改善箇所説明図

改善の内容

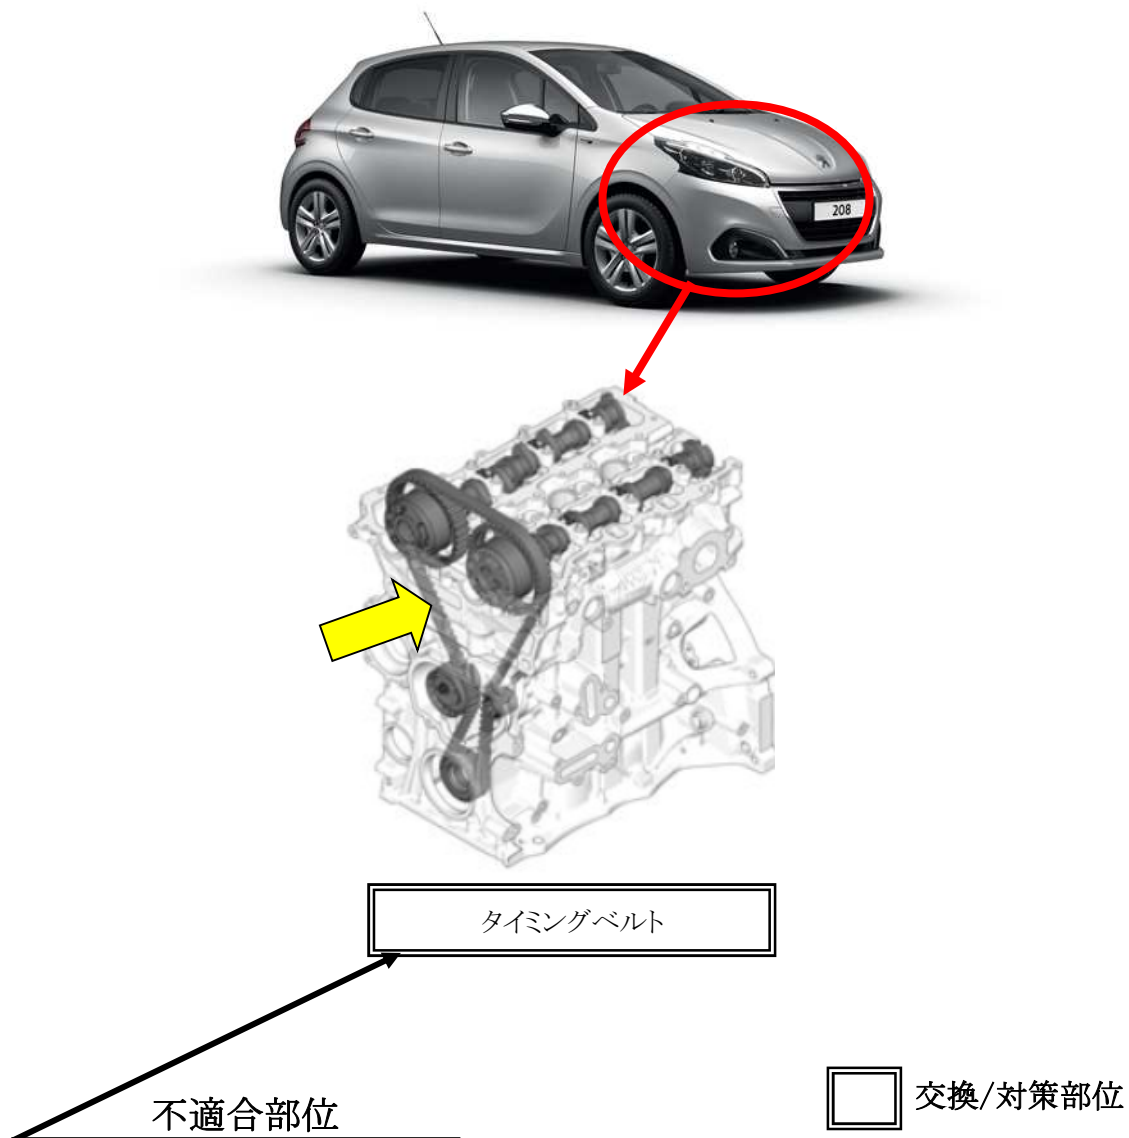
タイミンベルトにおいて、特定の燃料や添加剤の影響によるエンジンオイルの変質のため、エンジンオイルに浸された構造のタイミンベルトの劣化が進行しているものがある。そのため、タイミンベルトの表面が剥離してブレーキバキュームポンプが破損し、ブレーキ倍力装置の機能が低下する。

全車両、以下の措置を実施する。

- ① タイミンベルトを点検し、劣化が確認された場合は、タイミンベルト、バキュームポンプ、オイルフィルターを新品に交換する。
- ② エンジン ECU のソフトウェアを対策プログラムに更新し、倍力装置の機能低下に関する警告機能を追加する。

識別 : 車台番号打刻の上段左側に黄色のペイントを塗る。
